RAADSBSLUIT

Onderwerp: Bestemmingsplan "Centrum 's-Heerenberg e.o"

Zienswijzennotitie ontwerpbestemmingsplan "Centrum 's-Heerenberg e.o."

Notitie Ambtshalve Aanpassingen ontwerpbestemmingsplan Centrum 's-Heerenberg e.o.

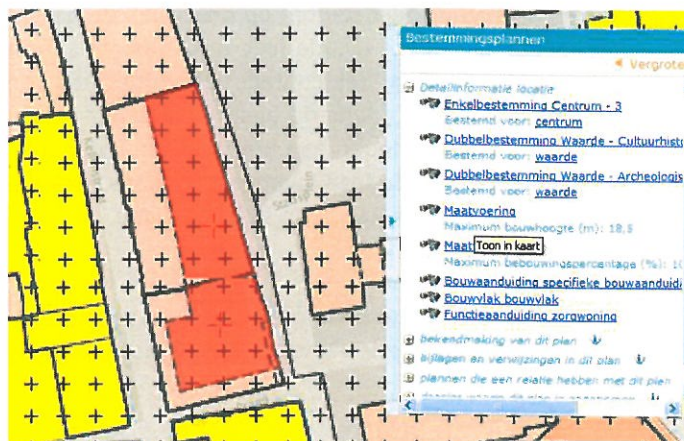
- b. Het bestemmingsplan staat een bouwhoogte toe van 18,5 meter over het hele dakvlak, terwijl het bouwplan deze ruimte niet nodig heeft. Ze stemmen in met de bouwhoogte van 18,5 meter, mits de bouwlaag op het dak niet groter wordt dan is weergegeven in het bouwplan.

- Ad.b Het bestemmingsplan laat niet over het hele dakvlak 18,5 meter toe. De hiernaast getoonde afbeelding is een afdruk van het digitale bestemmingsplan. Het rode vlak geeft aan waar de hoogte 18,5 meter mag zijn, voor de rest is er een maximale hoogte toegestaan van 14,5 meter. Dit is in overeenstemming met het bouwplan.

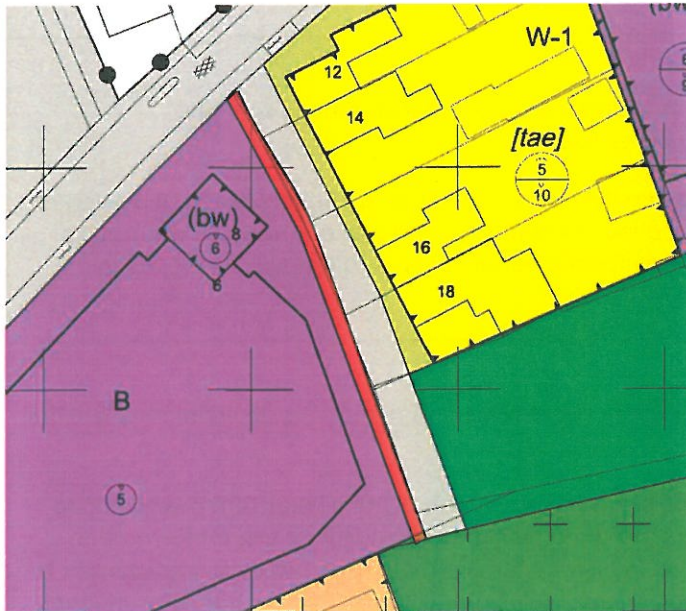
Op het plein komt een waterelement dat ook dient als podium. Binnen bestemming Verkeer en Verblijfsgebied is niet helemaal duidelijk of dit eronder valt. Voorstel is om dit artikel aan te passen zodat meer duidelijkheid bestaat, dit vindt als volgt plaats:

Onder a: toevoegen 'pleinen'

Onder c: toevoegen 'watervoorziening'

Achter de zin 'met overige bouwwerken' komt de toevoeging 'waaronder ook begrepen zitelementen, podiums en bankjes'.

Verbeelding

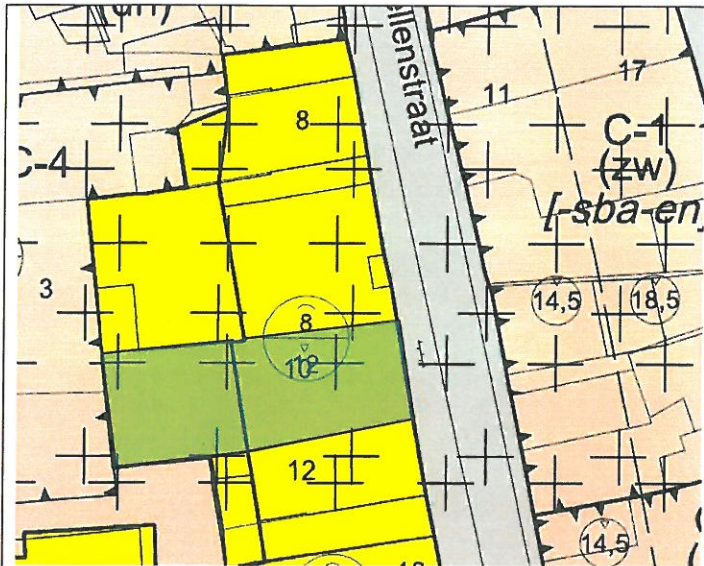
- Ter hoogte van de Plantsoensingel Zuid 12, 14, 16 en 18 blijven wij van mening dat de bestemming Verkeer - Verblijfsgebied de bestemming is die het meest recht doet aan de bestaande feitelijke situatie en gebruik. Na overleg met belanghebbenden wordt voorgesteld de bestemming "Verkeer - Verblijfsgebied" met 2 meter uit te breiden in westelijke richting.

De bestemming "Verkeer - Verblijfsgebied" met 2 meter vergroten in westelijke richting overeenkomstig het rode vlak zoals in de afbeelding hierboven weergegeven.

Op het bovenstaande grijze vlak komt een functie aanduiding 'Kantoor' zodat het hier reeds aanwezige kantoor positief wordt bestemd.
